改善箇所説明図

窓ふき器

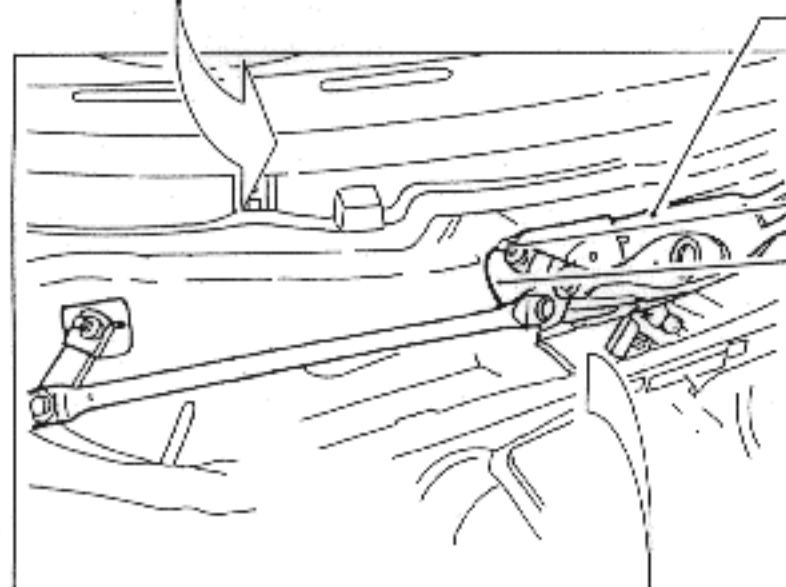
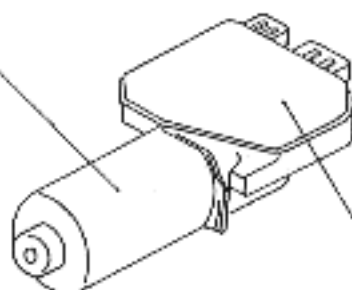
基準不適合箇所

窓ふき器において、ブレードを
作動させるモータを制御してい
る電気基板の強度が不足してい
るため、そのままの状態で使用
を続けると、当該電気基板のは
んだ部に亀裂が生じ、最悪の場
合、窓ふき器が作動しないおそ
れがある。

改善の内容

全車両点検し、該当するものは
当該窓ふき器を対策品と交換す
る。
